○令和5年度 第2回 高島市ごみ処理施設建設検討委員会の指摘事項

施設のデザイン2（景観）、パース図について

図 1-4 撮影位置図

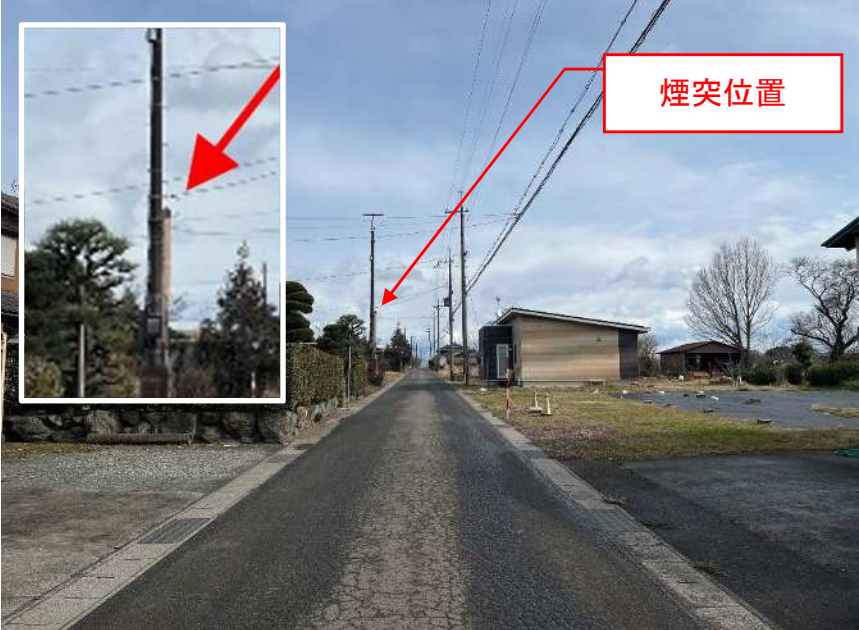
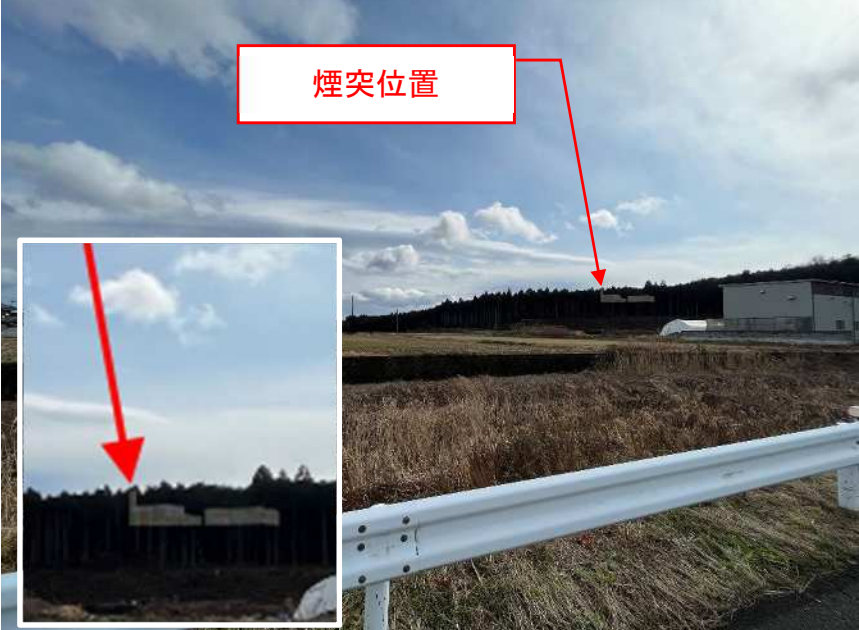
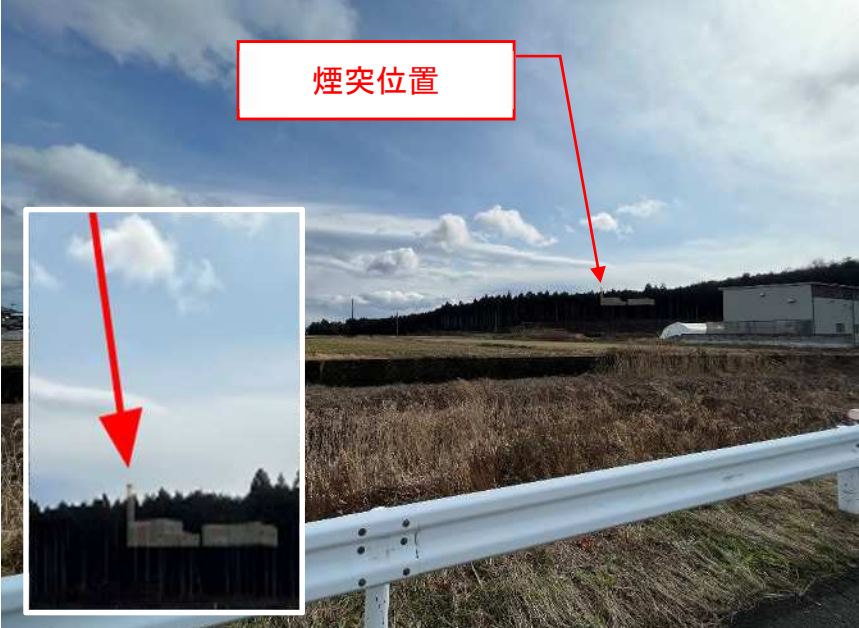
NO	9月18日 第2回建設検討委員会からの指摘	市の回答等
3	<p>景観的には、建物よりも煙突である。煙突を視点に置いた場合の可視領域の資料を作成できないか。</p> <p>いくつかサンプルで代表的な場所からの風景をお示しいただきたい。</p> <p>3 kmでの可視領域もお示しいただきたい。</p>	<p>別紙資料（資料2-3）</p> <p>代表的な場所として、泰山寺区の集会所の横の道路（集会所からは見えないため）、泰山寺内の一番近い事業所、中野自治会の集会所、安曇川駅のホームを選んだ。</p> <p>また3 kmでの可視領域も別紙資料を用意した。</p>
4	<p>煙突の高さについても検討すること。</p> <p>どのように考えていくのか。コンサルにアドバイスをもらい、やっていただくとよい。</p>	<p>別紙資料（資料2-3）</p> <p>煙突の高さについては、景観に配慮し、基本的な高さを45mとしつつ、生活環境影響調査の結果により、排ガスによる影響が軽微であると判断されれば45mで決定とし、逆に影響が大きいと判断されれば影響が軽微となる高さまで延ばすものとする。</p>
5	<p>基本的にデザインを決めるときに2つの方法がある。1つは総合評価の中で事業者の提案にする方法と、あらかじめデザイナーを選んで、住民の皆さんと話し合いながらある程度固めていく方法、どういう手順でどういうデザインのものを取り入れていくのか。</p> <p>中身を整理し、市としてどういうデザインがほしいのか、ある程度明確にしておいたほうがよい。</p> <p>住民の皆さんの意見を聞くことも大事である。</p>	<p>別紙資料（資料2-3）</p> <p>今回、住民の方や周辺事業者等に施設のデザインについて、ご意見をお伺いした。</p>

撮影位置図を図1-4に示す。

なお、泰山寺区老人憩いの家からは図1-5のとおり、建物が視認できないことから、泰山寺区老人憩いの家の横の道路付近からの視点とした。
